Mission régionale d'autorité environnementale
OCCITANIE

Avis
sur la sécurisation et le renforcement des digues du Rhône à
Vergèze et Codognan (Gard)

N°Saisine : 2024-013790

Avis émis le 14/11/2024

Figure 3 : zones inondées en orange état actuel et en bleu état futur pour les débits Q2 (50 m³/s) à gauche, Q5 (95 m³/s) au centre et Q10 (128 m³/s) à droite (source : étude de danger, document B p.93)

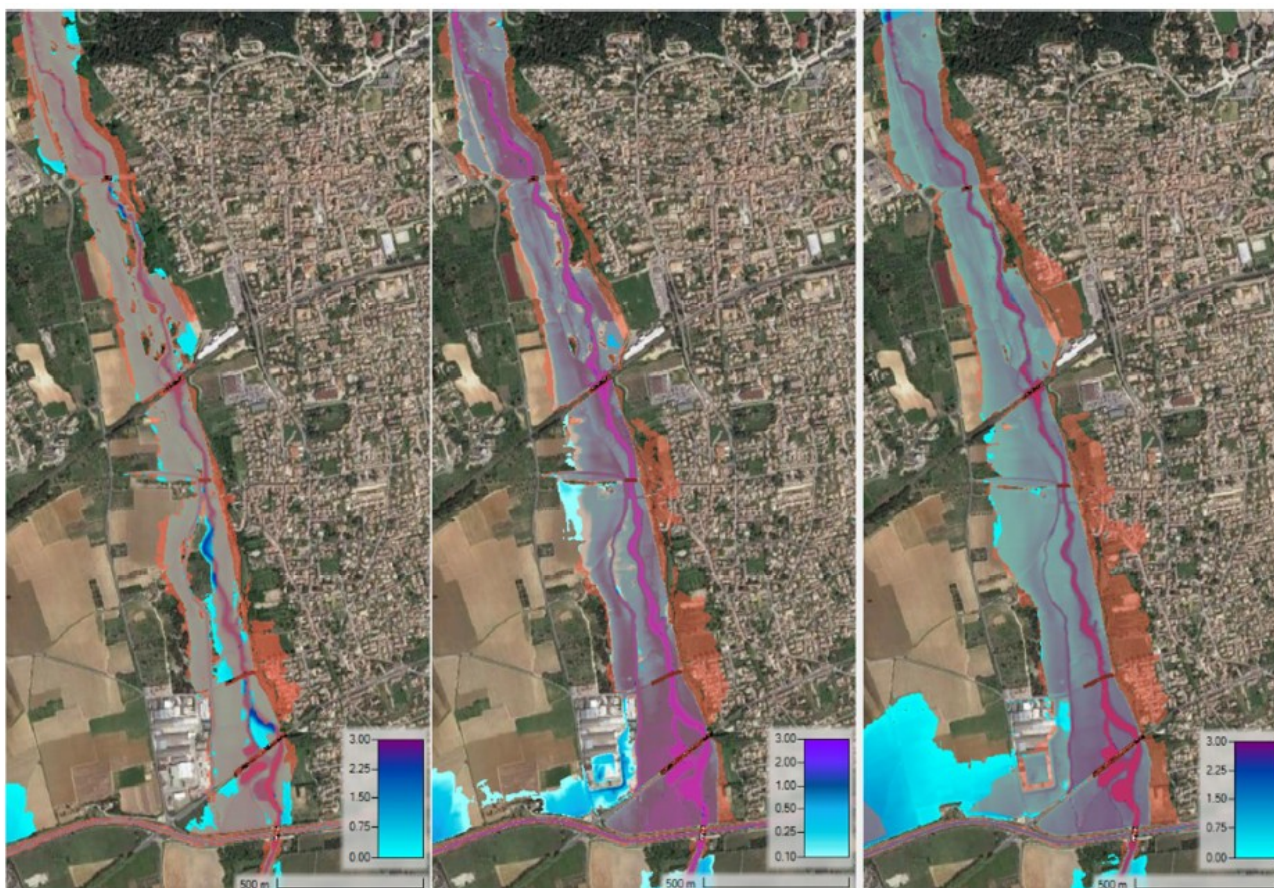
Les résultats des modélisations montrent des incidences positives du projet en réduisant la vulnérabilité du territoire au risque inondation. Ces résultats, détaillés dans l'étude de dangers, sont décrits de manière trop sommaire dans l'étude d'impact (pas de présentation des résultats chiffrés et cartographiés). Par ailleurs, les modélisations en situation actuelle restent trop limitées pour illustrer les incidences positives du projet (pas de modélisations cartographiées pour les débits supérieurs à la crue décennale). Dans un objectif d'information optimale du public, la MRAe estime nécessaire de reporter les résultats des modélisations dans l'étude d'impact et le résumé non technique.

Pour une information optimale du public, la MRAe recommande de réaliser, au sein de l'étude d'impact, une synthèse des principaux résultats des modélisations hydrauliques illustrant le fonctionnement des ouvrages de protection. Cette synthèse doit notamment intégrer des cartographies illustrant les hauteurs d'eau et les vitesses pour plusieurs débits de crue (crues d'occurrences 2, 5, 10, 20, 50 et 100 ans) en situation actuelle et future. Ces éléments doivent également être repris dans le résumé non technique.

Figure 4 : Captages AEP autour de l'emprise du projet (source : étude d'impact)

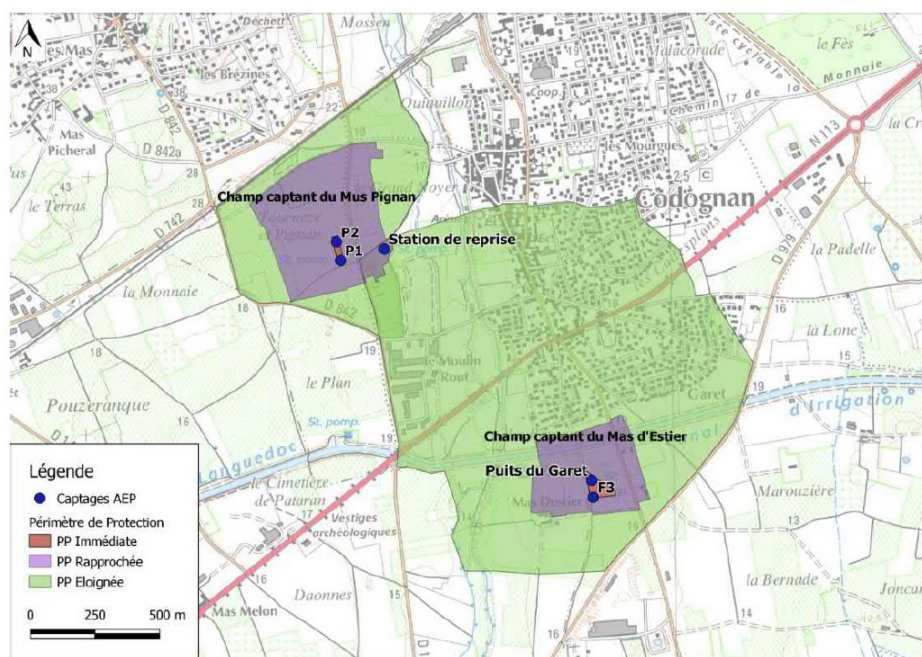
Un engagement plus explicite est attendu afin de démontrer la prise en compte de l'ensemble des recommandations de l'hydrogéologue. Le rapport complet de l'hydrogéologue doit également être joint en annexe de l'étude d'impact.

Afin de démontrer la prise en compte de l'ensemble des recommandations listées dans l'avis de l'hydrogéologue agréé en matière d'hygiène publique, la MRAe recommande d'inclure au dossier une description complète et détaillée des mesures retenues pour réduire les incidences sur la masse d'eau utilisée pour l'alimentation en eau potable (partie 6 de l'étude d'impact).
